ДОКЛАД

Визуален оглед чрез посещение на място, установяване на точното местоположение на пътни знаци съобразно ПОД и анализ на вид и състояние на УПЗ

Декларация за експлоатационни показатели №013/2022 г. стр. 1 представена от министъра на регионалното развитие и благоустройството

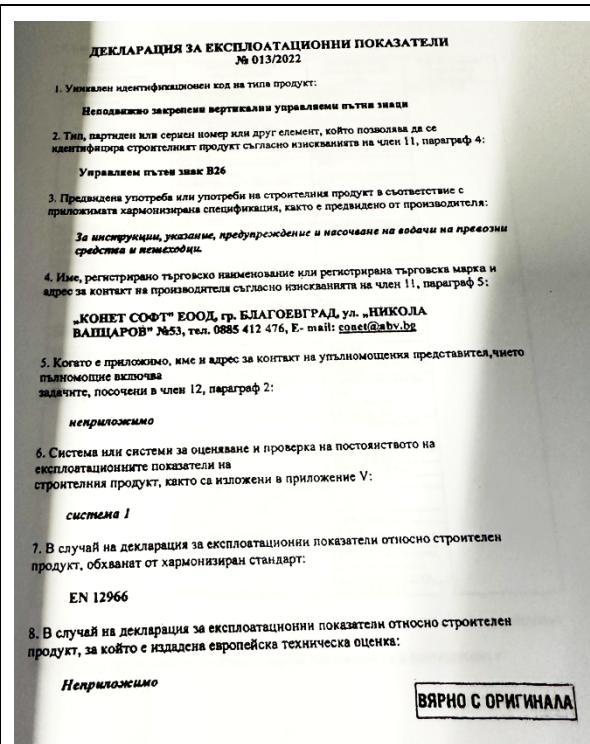
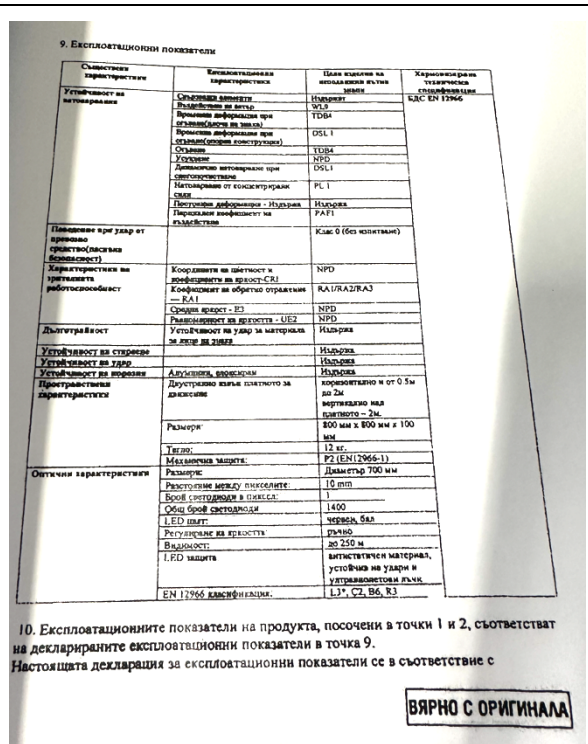
Видно от становището на Български институт по стандартизация, тезата на МРРБ, че производителят може сам да възложи изпитване на продукта и сам да гарантира е **абсолютно НЕВЯРНА**. Отделно се твърди, че производителят на знаците е фирма „Конет Софт“ ЕООД, а в действителност на място екип на ЕЦТП констатира, че реален производител на знаците поставени преди тунел „Витиня“ е фирма „Отосиманци“ – Гърция. Министърът на РРБ е дал грешна информация в отговорът си до народния представител.

Представената Декларация за експлоатационни показатели към писмо на министъра на регионалното развитие и благоустройството с изх. №02-02-461/23.10.2023 г. като част от документите удостоверяващи съответствие на продукта с националните и европейските норми и изисквания е **документ с невярно съдържание**.

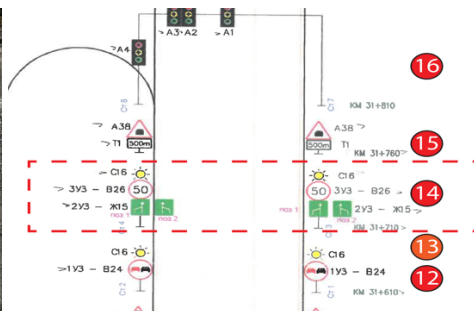
„Кутията на знака е с ниво IP 54“ (стр. 4 от Резолюция на ВАП №15/2023 г.).

Последното очевидно се разминава с изискванията на проекта и на практика с поставянето на пътен знак с по-ниска степен на защита не са спазени изискванията на проекта. Странно, че от фирмата изпълнител в доклад до АПИ по проверка на ВАП твърдят и декларират, че всички изисквания на проекта са спазени като до тук става ясно, че има сериозни разминавания спрямо изпълненото и изискванията на проектанта посочени в проекта.

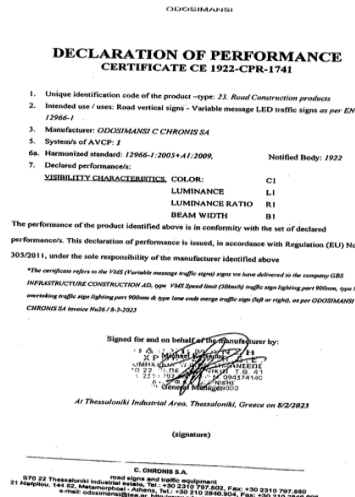
„СЕ“ маркировка, от която е видно, че производителя е декларирал САМО светлинни показатели на изделието, както и номер на нотифициращото лице, което му е издало сертификата за експлоатационни показатели

Това е декларация за експлоатационни показатели, от която са видни нотифициращото лице, фирмата производител, система 1, по която е оценен продукта съгласно Регламент 305/2011 г. и отново САМО светлинните показатели на знака

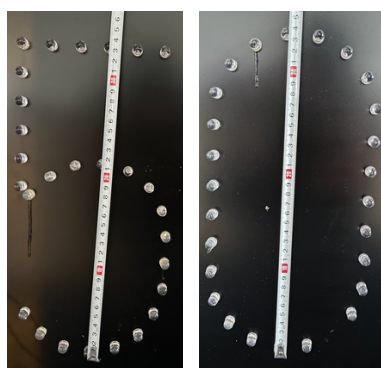
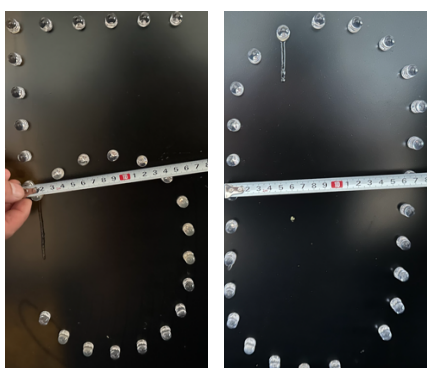
Съгласно БДС 1517 височината на цифрите за IV типоразмер пътни знаци = 380 mm, а широчинната 5 = 188 mm и 0 = 192 mm. Широчината на червената част на кръга в знака e = 100 mm. Реално изделието не покрива тези параметри, защото:

Височина на 5 = 340 mm/380 mm
Височина на 0 = 340 mm/380 mm

Широчина на кръг = 50 mm/100 mm

От направените измервания е **ВИДНО**, че декларираното от „ГБС Инфраструктурно строителство“ АД пред „Автомагистрала“ ЕАД, респективно пред ВАП **НЕ Е ВЯРНО** и знакът **не покрива** минималните изисквания на БДС 1517 „Пътни знаци. Размери и шрифтове“.

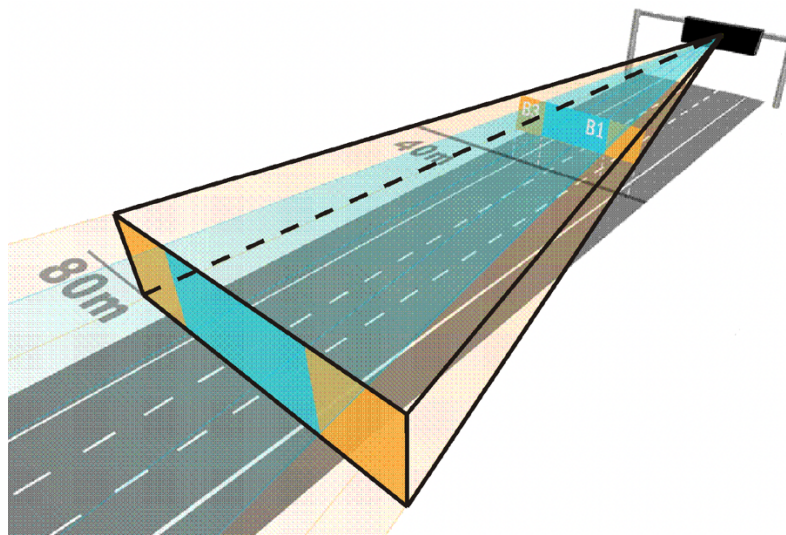
В случая в проекта за ПОД е посочено, че пътните знаци трябва да бъдат поставени отстраня на платното за движение в дясно и да се повторят от ляво. Също така, както вече описахме по-горе следва да се има предвид, че производителят на УПЗ е декларирал в декларацията за експлоатационни показатели ъгъл на разпределение на светлината В1. В Стандарт БДС EN 12966-1:2005+A1:2011 „Вертикални пътни знаци. Пътни знаци с променящи се съобщения“, в таблица Д.4 „Примери за приложения на класовете за широчина на лъча“, поради това, че В1 е с много тесен ъгъл е указано, че този вид УПЗ (ПЗПС) е подходящ за „високоскоростен път с две ленти за движение плюс една за безопасност (аварийна лента или лента за принудително спиране), знак, поставен на портална рамка над платното за движение, обикновено с размери в диапазони D и E от таблици Д.4, Д.5 и Д.6 от стандарта“, а в случая лентите за движение според ПОД в този участък от АМ „Хемус“ са три. При това положение подходящ за случая е описаният в таблица Д.4 от Стандарта ъгъл на разпределение на светлината В3, като там е указано, че той се прилага за „Високоскоростен път, четири ленти за движение плюс една за безопасност, знак, монтиран на високо ниво над движението или отстраня на пътя и изискващ по-голяма широчина на светлинния сноп/лъч, за да покрие всички ленти, обикновено размери в диапазони D и E от таблици Д.4, Д.5 и Д.6 от Стандарта“. По този начин при знаци монтирани отстраня, както е указано в ПОД в конкретния случай, за да може да бъдат покрити и трите ленти за движение единственият възможни вариант е чрез знаци с ъгъл на разпределение В3, а не така както са изпълнени – В1.

Тази схема ясно показва начинът, по който се разпределя светлината, като схемата от Стандарт *БДС EN 12966-1:2005+A1:2011*. Тук ясно може да се види разликата между ъгъл V1 и V3 при монтаж на УПЗ (ПЗПС) над платното за движение. Ясно се вижда, че при дистанция от 80 m при три ленти за движение знакът ще бъде видим и при двата варианта (V1 и V3). При дистанция 40 m обаче ъгъл V1 става невидим за средната и за крайна дясна лента, но следва изрично да отбележим, че в случая този знак е поставен над платното за движение, което не е така на АМ „Хемус“, там знаците са поставени отстрани.

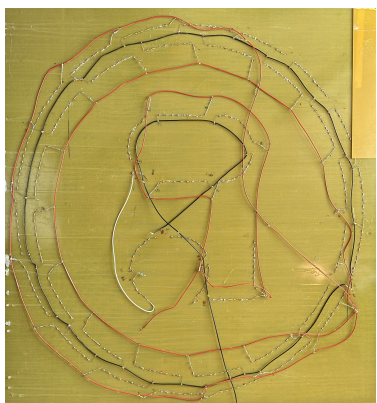
От приложените снимки много ясно си личи, че има поставена допълнителна предпазна повърхност, която силно светлоотразява светлината. Самото покритие на пътните знаци не е матово, както се твърди, а също е отразяващо светлината. На последната снимка се вижда как листата по земята се отразяват в черното покритие.

Поради това, че пътните знаци са били ударени при пътен инцидент и са били счупени много ясно може да се види, че твърдението ни за двата слоя – предпазно стъкло и челен панел, е напълно вярно, а твърденията на „Автомагистрали“ ЕАД и „ГБС Инфраструктурно строителство“ АД **не са били верни и по този начин прокуратурата е била подведена.**

Светодиодна матрица на производителя от Гърция „Отосиманци“

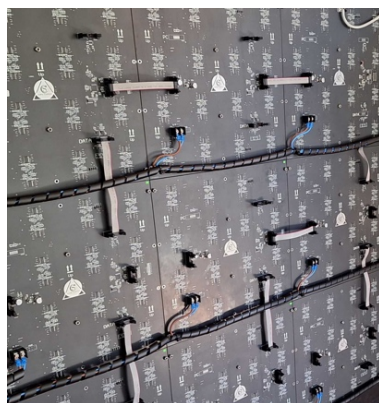
Констатациите, които направихме са, че монтажът на светодиодите не е надежден. Използвана е стъкло-текстолитана основа, на която са закрепени светодиодите посредством ръчно запояване. Това е ненадежно и не се среща при другите производители на пътни знаци изработващи изделия по *EN 12966-1:2005+A1:2011*.

Цвятен код на резистор

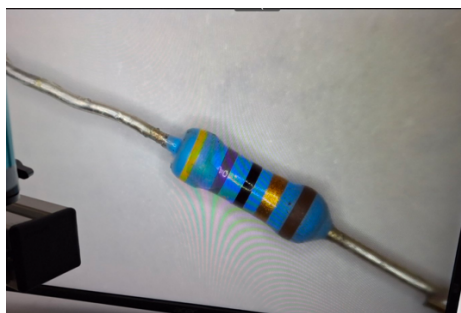
Под микроскоп направихме анализ на цветния код на използваното съпротивление със стойност 47Ω. Никъде в изделието не беше намерена електроника, която да управлява самите светодиоди, които да светят с определен интензитет и сензор, който да подава информация от околната среда за осветеността към контролера (дневен или нощен режим). След установяване на броя на светодиодите (225 бр. общо), с които се изписват конкретните пиктограми и броя на съпротивленията към тях установихме, че на всеки 4 бр. светодиода се пада по 1 бр. съпротивление. Тъй като броят на диодите е некретен на 4, то при някои от съпротивленията се падат по 3 бр. диоди, което води до неравномерност на светенето, тъй където са по-малък брой знакът свети по-ярко от местата, където има по 4 бр. диоди. Тази схема не позволява фиксиране на интензитета на диодите и контролирането му за съответно дневен и нощен режим, което обаче е изискване по *EN 12966-1:2005+A1:2009*. По подобен елементарен начин ще изглежда схемата на лампички за Коледната елха.

18. Отвор в мрежата при канавката при км 31+948

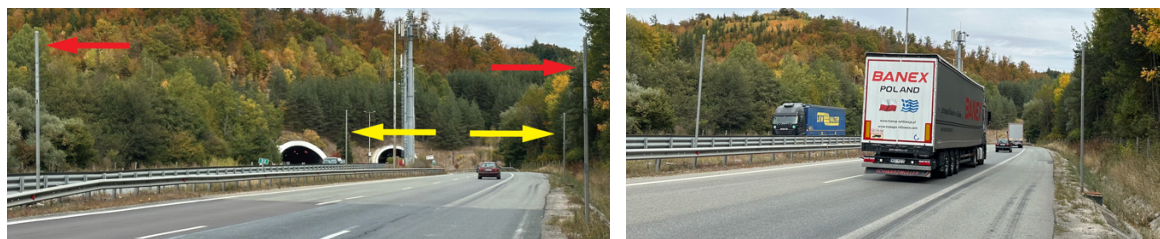
При км 31+948 също има отвор в оградата, който позволява навлизането на животни. По този начин за по-малко от 100 m има две точки, през които е възможно навлизането на животни към платното за движение. Това сериозно застрашава безопасността на движението.
